**Avis délibéré de la mission régionale d'autorité environnementale  
sur le projet de parc solaire "Les Lézines" porté par la société  
Irisolaris sur la commune de Arvière-en-Valromey (01)**

**Avis n° 2023-ARA-AP-1605**

**Avis délibéré le 21 novembre 2023**

Figure 2: Plan d'implantation du projet d'environ 4,8 ha (source étude d'impact)

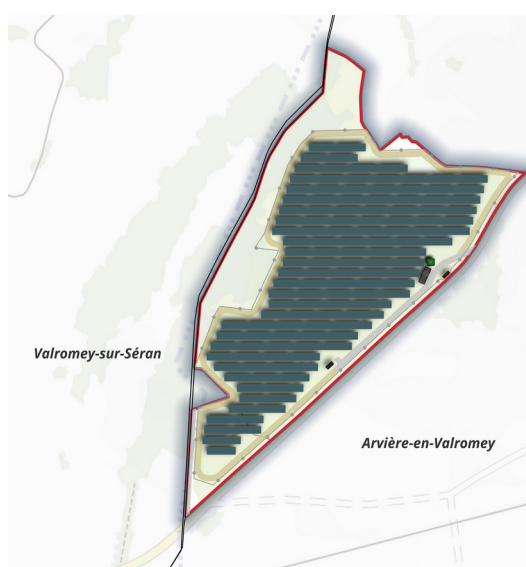
La centrale prévoit de délivrer une puissance de 5 MWc, et une production estimée à 6,1 GWh/an. L'installation délimitée par une clôture de 2 m de haut, comporte 9 240 panneaux inclinés à 17°, positionnés entre 0,8 et 3 m de hauteur du sol, d'une distance inter-rangées de 3,5 m. Les structures autoportantes en acier galvanisé sont fixes reposant sur des pieux (bétonnés, métalliques) ancrés dans le sol. La zone comporte sur 66 m<sup>2</sup> de superficie le poste de transformation, le poste de livraison et un conteneur de stockage. Le parc photovoltaïque comprend également une citerne de 30 m<sup>3</sup> en cas d'incendie pour une emprise au sol d'environ 40 m<sup>2</sup> et des pistes de desserte interne en périphérie représentant 0,73 ha de superficie.

Le raccordement en souterrain de la centrale photovoltaïque au réseau électrique national n'est pas décrit précisément, ni les travaux éventuels concernant le poste source. Ses incidences environnementales qualifiées de nulles dans le dossier ne font pas l'objet d'une analyse approfondie, et la capacité réservée au titre du S3REnR<sup>5</sup> n'est pas mentionnée. Faisant partie du projet, ses caractéristiques et son tracé doivent être présentés et ses incidences évaluées de manière précise, ainsi que tout éventuel renforcement de poste de transformation et de ligne haute tension, même s'il relève d'une autre maîtrise d'ouvrage ou d'un calendrier différent.

**L'Autorité environnementale recommande de décrire précisément et d'inclure explicitement dans le périmètre du projet et donc de l'étude d'impact, le raccordement au réseau électrique, fonctionnellement lié au parc photovoltaïque, et les éventuels nécessaires renforcements du réseau électrique national, d'évaluer leurs incidences environnementales et de présenter les mesures prises pour les éviter, les réduire et si besoin les compenser.**

Figure 3: carte des 12 habitats du site d'implantation du projet (source : étude d'impact)

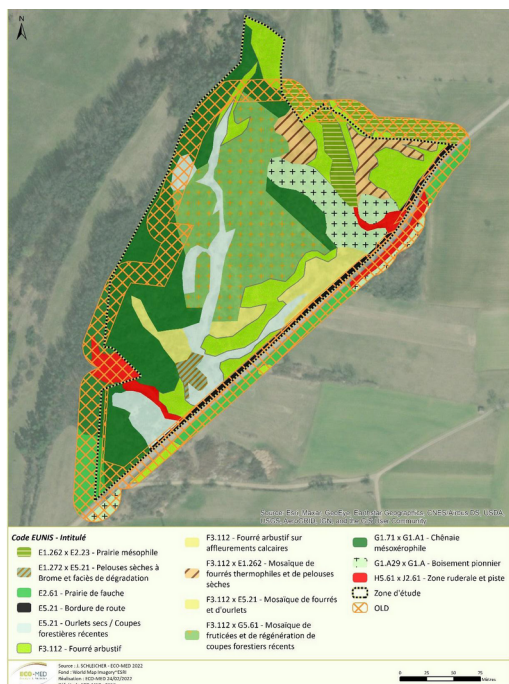
Concernant la flore, 183 espèces ont été recensées au sein de l'aire d'étude rapprochée. L'espèce exotique envahissante Renouée du Japon colonise le site. Toutefois, aucune espèce protégée n'a été contactée.

La faune présente sur le site est diversifiée. Ainsi, 49<sup>14</sup> espèces d'oiseaux ont été contactées. L'avifaune comprend 23 espèces nicheuses protégées, qualifiées d'enjeux très faibles à faible au droit du site, situé en grande partie sur les plantations bordant le secteur d'étude. La faune compte également 18 espèces de chiroptères toutes protégées, jugés à enjeu modéré<sup>15</sup> en milieu ouvert (haies périphériques et leurs lisières), et faible (zone de transit, chasse), avec 17 arbres-gîtes potentiels relevés. Enfin 93 insectes (la Laineuse du Prunellier à enjeu fort, et Lucane cerf-volant à enjeu faible) et des mammifères terrestres (le Chat forestier à enjeu modéré) sont contactés. L'herpétofaune est représentée par quelques reptiles (lézards et couleuvre), aucun amphibien n'est détecté, et tous sont qualifiés à enjeu faible d'après le dossier.

Au vu du nombre important d'espèces protégées qui sont présentes sur le site d'implantation du projet, lui-même situé au sein d'une Znieff de type 2 de grand intérêt écologique, la qualification des enjeux liés à la biodiversité apparaît sous-évaluée.

**L'Autorité environnementale recommande de reconsidérer le niveau d'enjeu environnemental des espèces protégées et de leurs habitats qui apparaît sous évalué dans l'étude d'impact.**
